METROPOLIN SYKKIVÄ SYDÄN

HELSINGIN
KESKUSTAKIRJASTON
AVOIN KANSAINVÄLINEN
ARKKITEHTUURIKILPAILU

ARVOSTELUPÖYTÄKIRJA
29.4.2013

40 Liblab

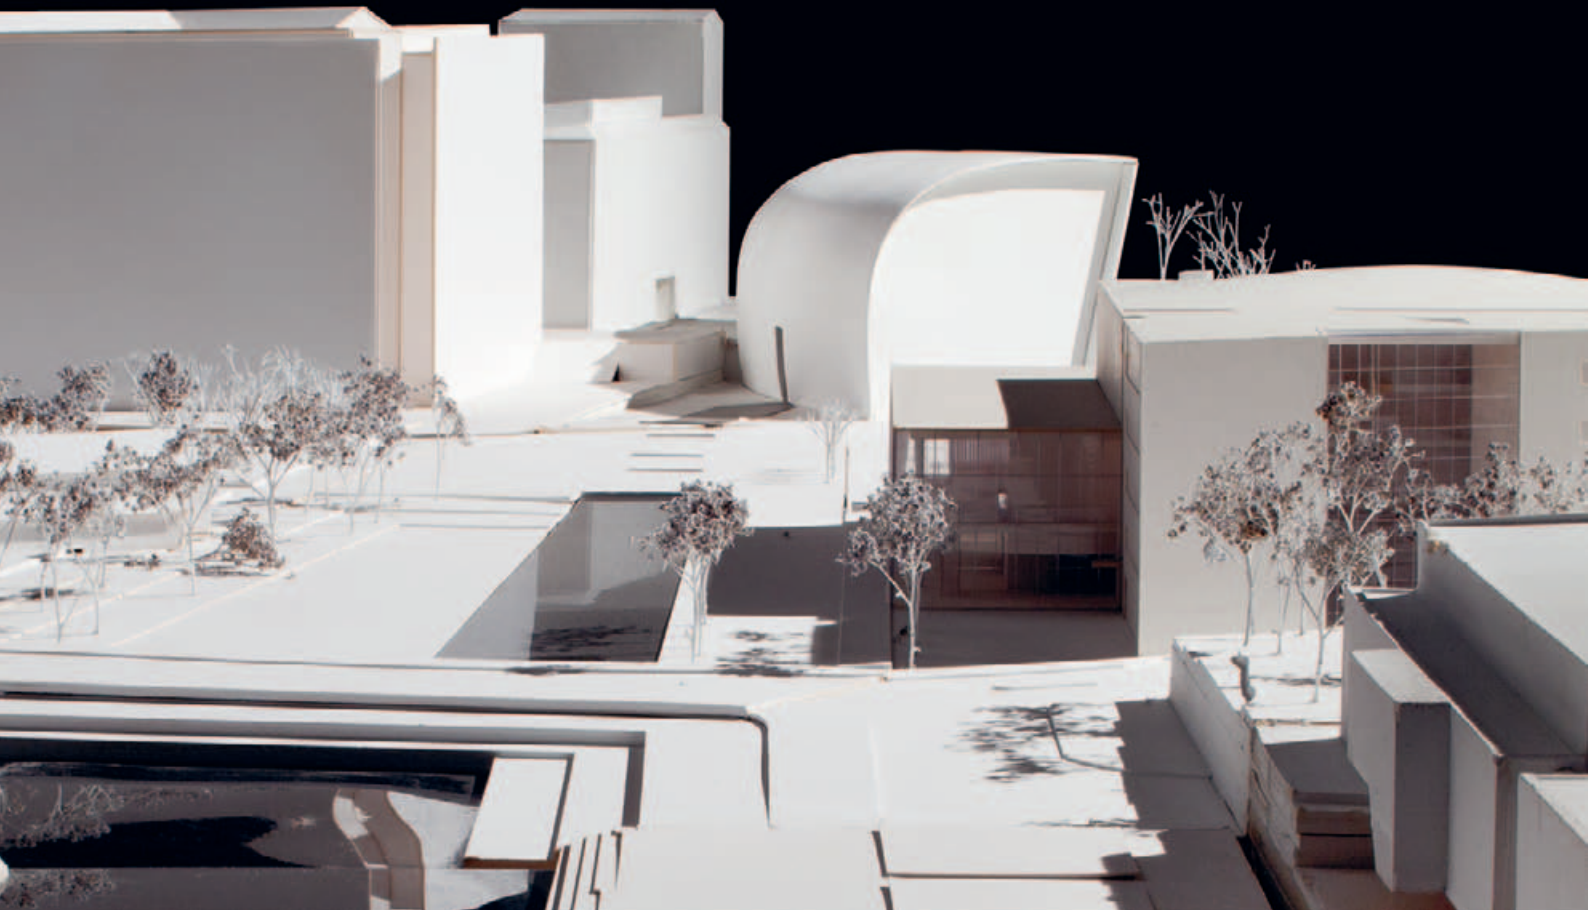
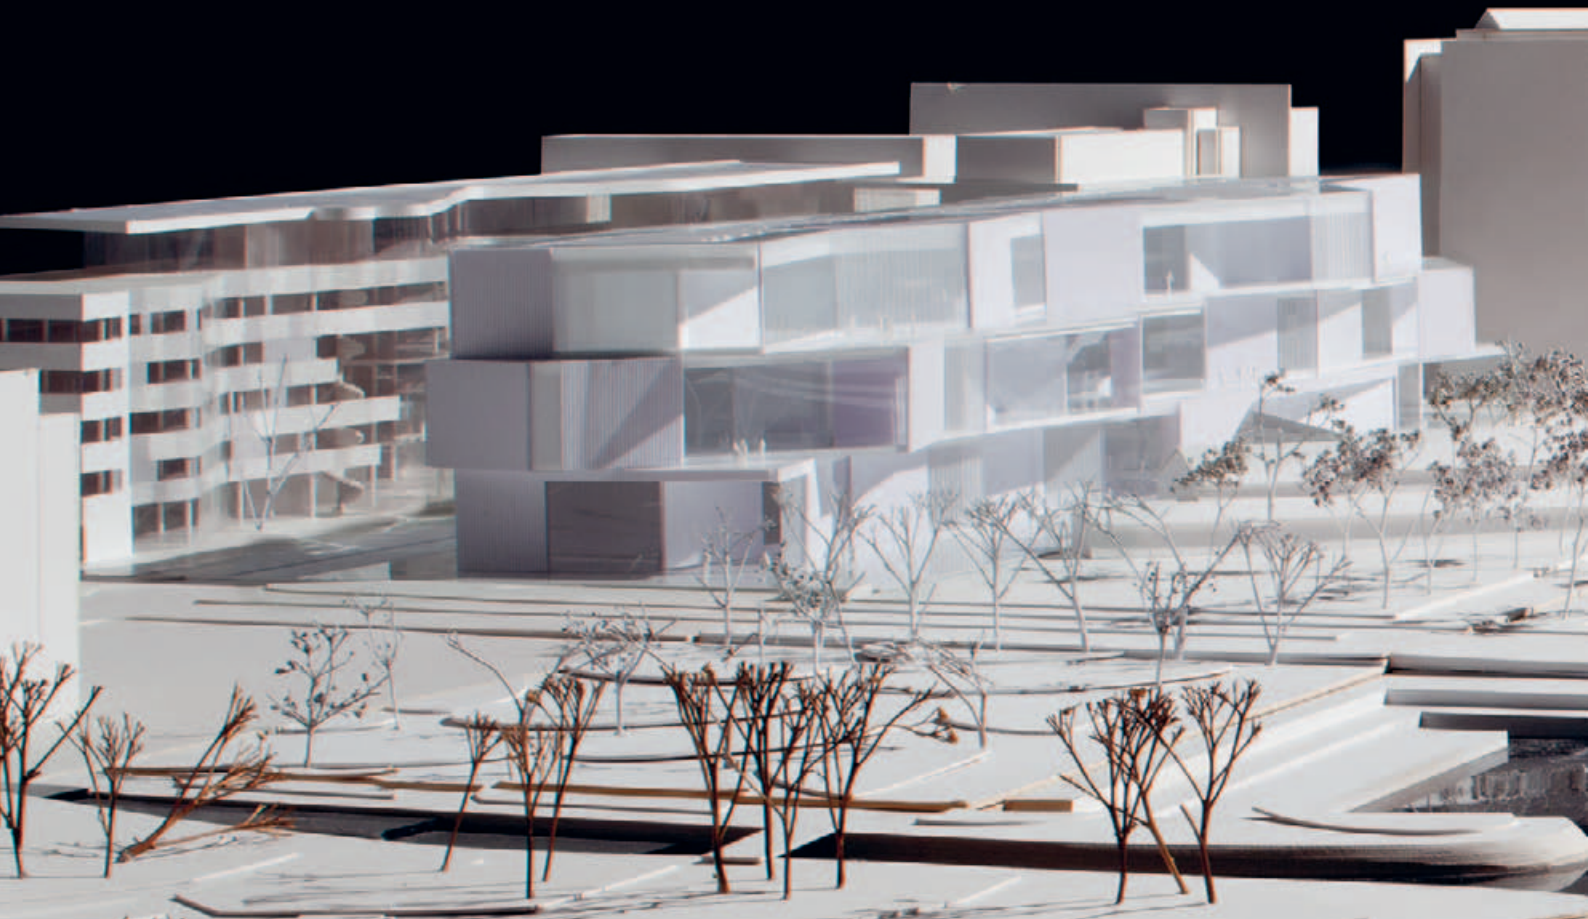
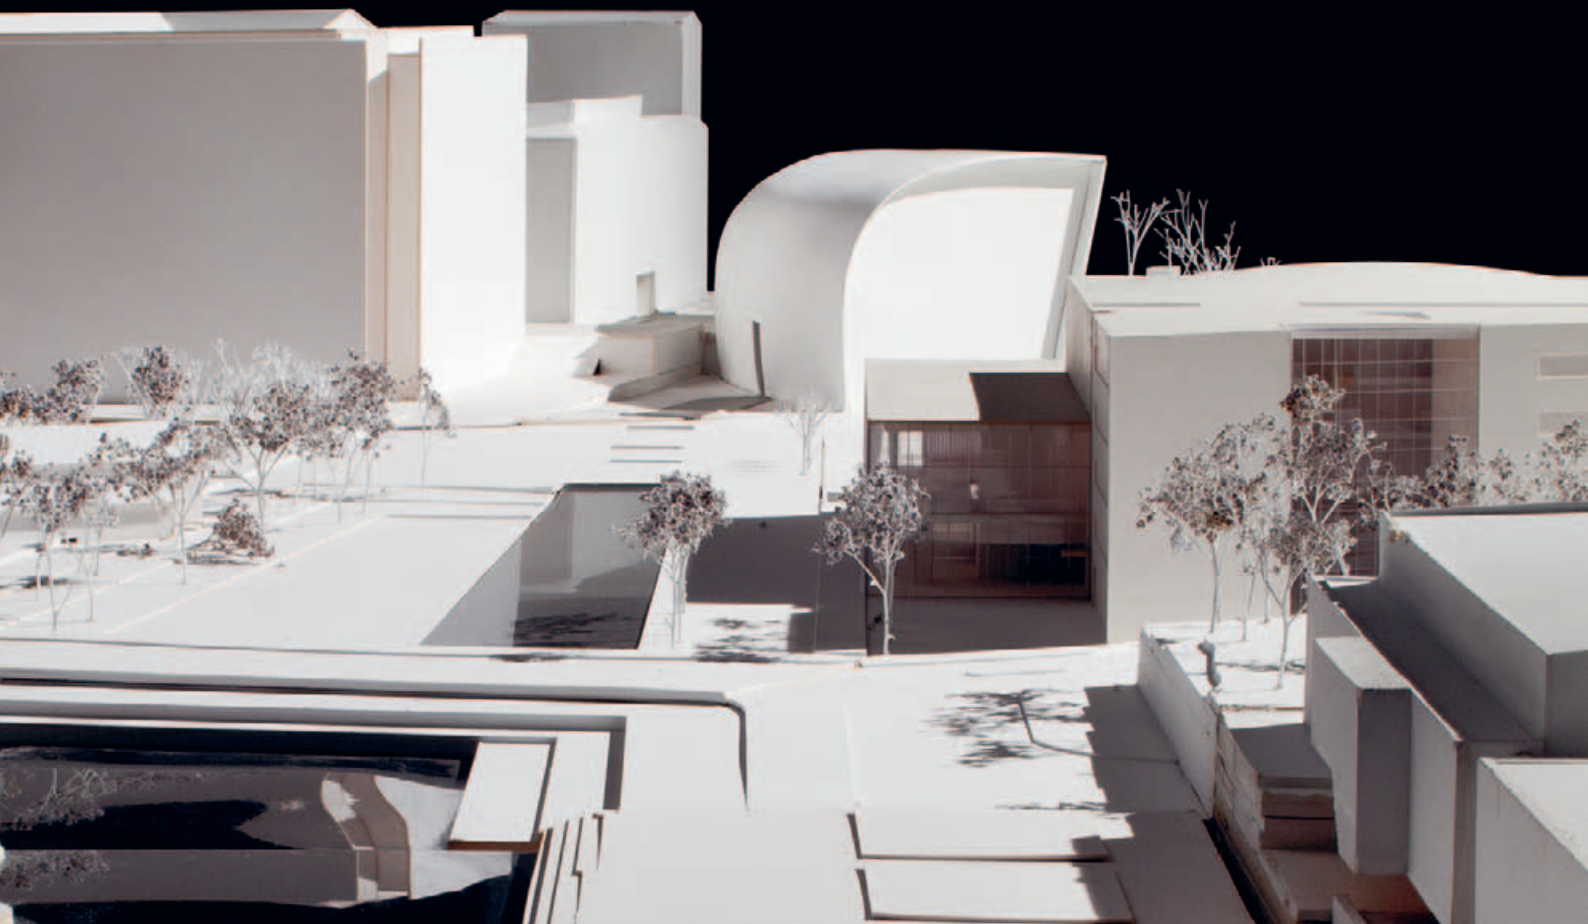
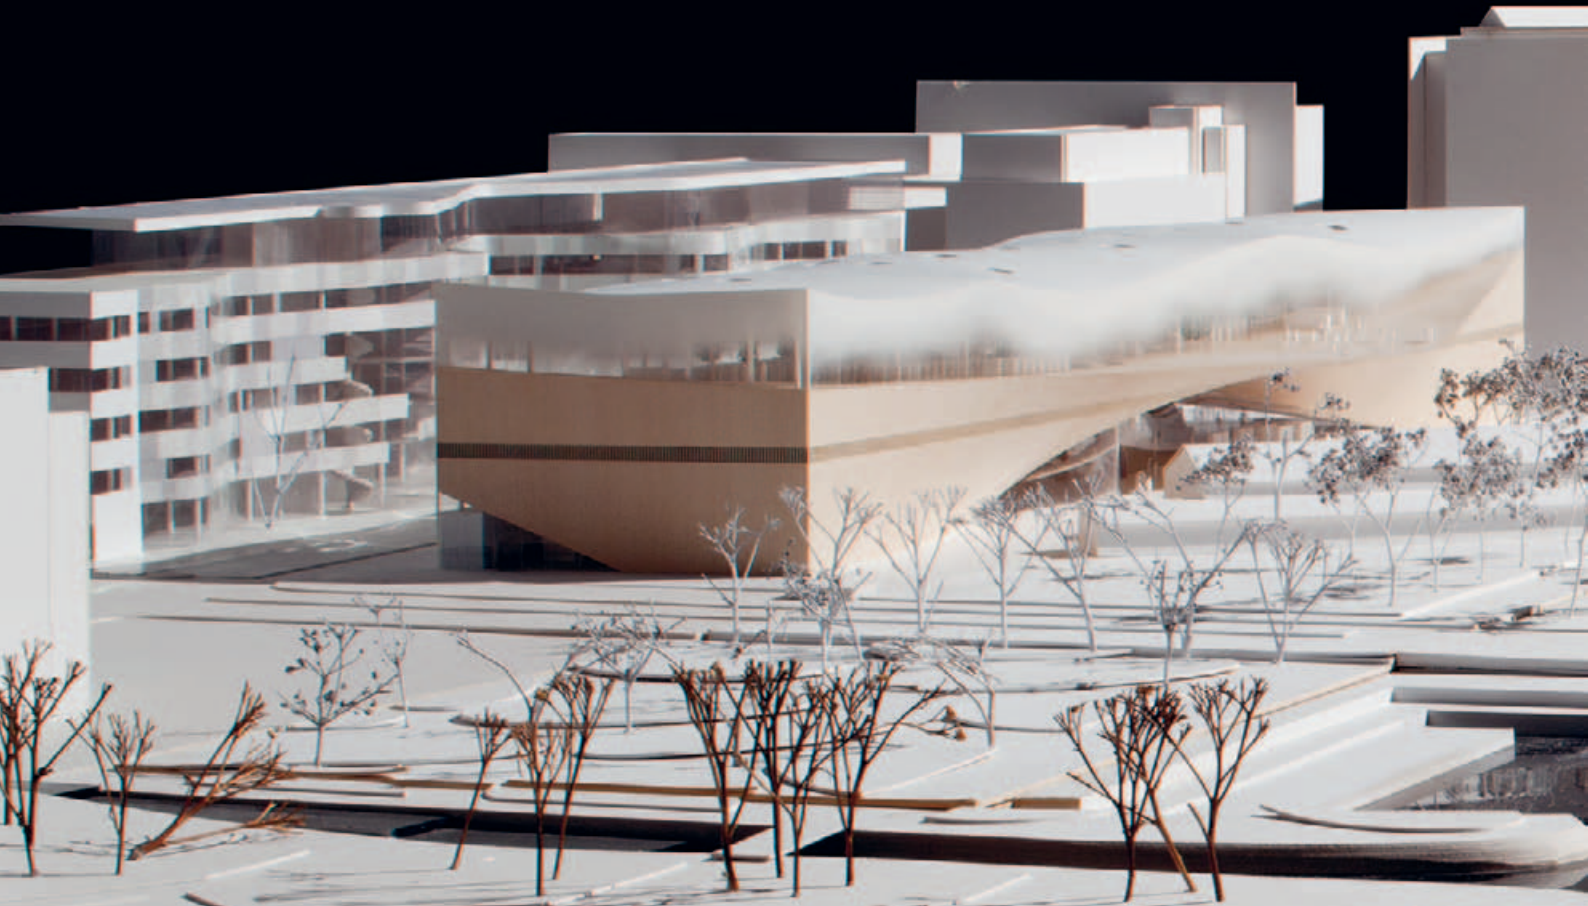
Selkeä, veistoksellinen ja julkiseksi rakennukseksi hahmottuva massa avautuu hienosti harkituilla lasipinnoilla tärkeimpiin suuntiin, Kansalaistorille ja Töölönlahdelle. Rakennus ottaa paikkansa ja täydentää komeasti kaupunkitilaa.

Kilpailun ensimmäisessä vaiheessa massan ja suurten lasipintojen suhteet olivat paremmat. Räystäskorkeutta on laskettu liiankin paljon, jolloin kokonaisuus on menettänyt jänteveyttään. Yhden kerroksen poistaminen on merkittävästi parantanut rakennuksen toiminnallisuutta, joka on nyt hyvä.

Umpipintojen rei'itys on toisessa vaiheessa jäänyt odotettua vähäisemmäksi. Umpiseinän ja suurten lasipintojen kontrasti on sisätiloissa liian voimakas. Rei'itetyn seinän ilmettä ei ole esitetty ymmärrettävästi sisätilojen havainnekuissa. Katujulkisivun ilme on avoimempi uusista ikkuna-aukoista johtuen. Rakennuksen kokonaishahmo jakaa mielipiteitä; tumma massa ja Elielin aukion puoleinen terävä nurkka on koettu myös pelottavaksi ja uhkaavaksi.

Neljännessä kerroksessa on henkilökunnan työtiloja ja niiden vieressä yleinen sauna terasseineen. Sauna on huonosti yleisön tavoitettavissa. Ensimmäisen vaiheen sauna-ravintolakokonaisuus oli toimivampi ja kattokerroksen eriluonteiset terassit olivat käyttökelpoisemmat.

Huoltoajo ja kellarin lastaustilat ovat toimivat. Aineiston kuljetusreitit ja sisäiset kulkureitit ovat henkilökunnan kannalta hyvät. Tilat ovat muunneltavat ja valvottavissa. Keskustatunnelin tilavaraukset ovat kunnossa.

Kompakti massoittelu ja umpinaiset julkisivut ovat johtaneet hyvään tulokseen energiatehokkuuden osalta. Aurinkosuojaus on onnistunut, mutta päivänvalon hyödyntäminen saisi olla tehokkaampaa. Ilmastointijärjestelmä konehuoneineen on onnistuneesti sovitettu rakennukseen ja esitetyt varmasti toimivat ratkaisut takavat hyvät sisäilmasto-olosuhteet. Teknisistä puutteista huomattavin on keskeneräiseksi jäänyt ikkunaseinän kehittäminen. Lasiseinien runkorakenne ei ole

Julkisivumateriaalin vaihtaminen puusta metalliksi on teknisesti toimiva ratkaisu, mutta se on muuttanut rakennuksen ilmeen kovemmaksi. Tätä korostaa metallipinnan pintakäsittely, joka estää pinnan patinoitumisen. Valittu materiaalimaailma on hallittu ja edustava; hapetettu kupari, öljytty tammi ja valkoiset pinnat. Tietty karheus olisi kuitenkin ollut kirjasto-ympäristössä paikallaan.

Sisäänkäyntien näkyvyyttä on parannettu. Elielinaukion päässä ei ole omaa sisäänkäyntiä. Liikenne ohjautuu silti luontevasti katusivun puoleiseen sisäänkäyntiin.

ne jakavat keskialueen kerroksissa hieman liian kapeiksi, joka haittaa muunneltavuutta. Tilojen valvottavuus on osittain heikko, koska ylemmissä kerroksissa on paljon suojaisia sokkeloita ja terasseja.

Huoltoajo, kellarin lastaustilat ja aineiston kuljetusreitit ylös ovat toimivat. Sisäiset kulkureitit ovat henkilökunnan kannalta heikot. Keskustatunnelin tilavaraukset ovat kunnossa.

Julkisivun taitekohdissa kerrosten välissä on sekä terasseja että tavanomaisia vesikattoja. Näiden ratkaiseminen kauniisti ja toimivasti on haastellista. Rakennuksen kokonaisjäykistys vaatii tarkennusta, koska ehdotetuilla kevyillä puurakenteisilla ulkoseinillä ja välipohjilla ei ole riittävästi painoa. Ehdotuksen pinta-alat sekä tilavuus ovat liian suuret.
